FUJITSU Integrated System Cloud Ready Blocks Enterprise モデル (VMware、ラックサーバ/NR1000 用) ご使用上の留意事項 / マニュアル修正事項

1. 「FUJITSU Integrated System Cloud Ready Blocks Enterprise モデル(VMware、ラックサーバ/NR1000 用) 利用ガイド」(C122-0026-01)への訂正事項

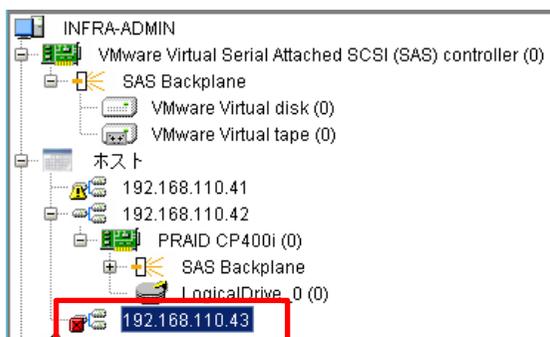
ServerView Operations Manager (以降 SVOM) および ServerView RAID Manager (以降 SV RAID) によるハードウェアの監視において、ESXi の状態が表示されない場合があります。

以下の対処を行うことで改善されます。

ESXi のダイレクトコンソールに管理者でログインし、以下のコマンドを実行してください。

```
# /etc/init.d/sfcbd-watchdog restart
```
